Serie HD TAB 700**Sostituzione nuovo display****Modifica
connessione cavo
piatto del touch
screen****Preparazione del banco di lavoro:**

Fig.2 Nuovo display: Cavo Piatto del Touch screen ruotato di 180°.

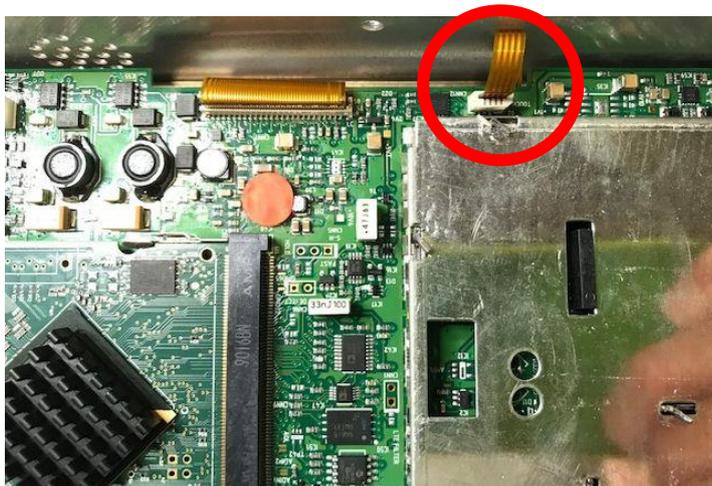
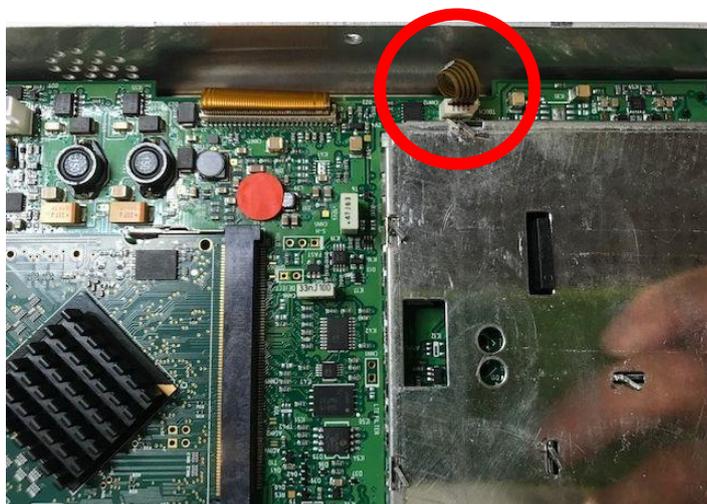
1. Aggiornare l'HD TAB 700 all'ultima versione FW disponibile sul nostro sito Web www.roverinstruments.com.
 2. Applicare la procedura esistente per la sostituzione del display.
 3. La differenza con la procedura precedente riguarda come collegare il cavo piatto del touch screen:
 - a. Il cavo piatto del touch screen (rif. Cerchio rosso in Fig. 2) dev'essere collegato alla scheda madre con una rotazione di 180°.
 - b. Questa rotazione consente ai contatti del touch di corrispondere a quelli della presa della scheda madre. Se per errore il cavo non viene ruotato, il touch screen non funzionerà ma non verrà fatto alcun danno alla scheda madre del misuratore né al pannello touch.
- a. Rimontare il HD TAB 700
Rimontare lo strumento seguendo la procedura esistente.
